Nábřeží řeky Svatky - Realizace protipovodňových opatření
města Brna – etapy VII a VIII (ORG 2267)

ZMĚNOVÝ LIST

ZL 76 A

SO 08.21.f Hradidlová komora HK18 – Vídeňská
– změna technologie provádění propojů z otevřeného výkopu
na klasicky raženou štolu

SITUACE
M 1:100

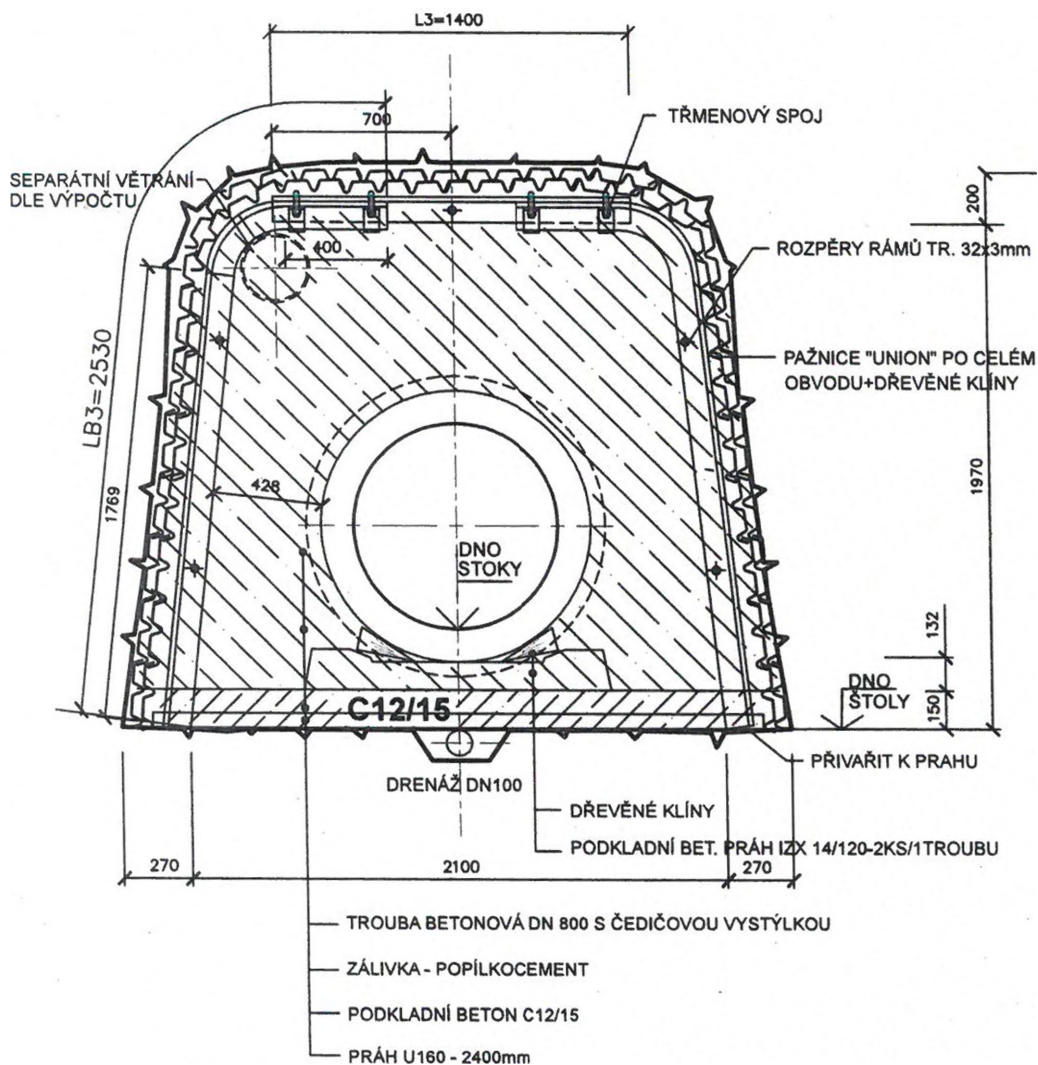
Během zahájení zemních prací bylo zjištěno, že propojovací stoku křížuje kabelovod, který je oproti předpokladům kompletně obetonován a jeho konstrukce je tak širší, než se uvažovalo. Po výkopu a zapažení rozdělovací šachty RŠ a šachty Š23 na kmenové stoce A se ukázalo, že v prostorově stísněných podmínkách komplikovaných konstrukcí stávajícího kabelovodu není možné provést zemní práce pro realizaci propojení těchto šachet takovým způsobem, jak bylo navrženo v zadávací dokumentaci. Ta uvažovala s otevřenou rýhou zapaženou těžkými pažicími boxy. Vzhledem k malé délce propojovací stoky DN 800 mm (2,6 bm), přítomností stávajících inženýrských sítí a její velké hloubce (cca 6 m) by bylo provádění výkopových zemních prací téměř vyloučené. Rovněž malá vzdálenost mezi ohlubenými paženými šachet RŠ a Š23 by výkopové práce vylučovala.

Na základě výše uvedeného bylo navrženo provedení propoje bezvýkopově pomocí klasicky ražené štoly lichoběžníkového profilu, pažené pomocí důlní zvonkové výztuže a ocelových předrážených pažnic UNION. Do vyražené štoly pak bylo zataženo ŽB potrubí DN 800 mm a prostor mezi potrubím a primárním pažením štoly byl vyplněn popílkocementovou suspenzí.

ŠTOLA S RÁMEM 2100/1970mm

S VNITŘNÍ TROUBOU DN 800

PLOCHA VÝRUBU: 5,3m2
PLOCHA BETONU PODKLADNÍHO: 0,40m2
PLOCHA POPÍLKOCEMENTU: 4,1m2

LICHOBĚŽNÍKOVÁ VÝZTUŽ K21-1. RÁM

LB3 - DÍL S OHYBEM	2ks	105,0kg
L3 - 1400mm DÍL ROVNÝ	1ks	29,0kg
SPOJKY TRMENOVÉ	4ks	13,6kg
HMOTNOST CELKEM	147,6kg

PAŽNICE UNION PO CELÉM OBVODU VÝRUBU ŠTOLY (~45kg/m2, S PŘEKRYTÍM PAŽNIC)
ŠTOLA 2100/1800 6,10x45=274,5kg/m
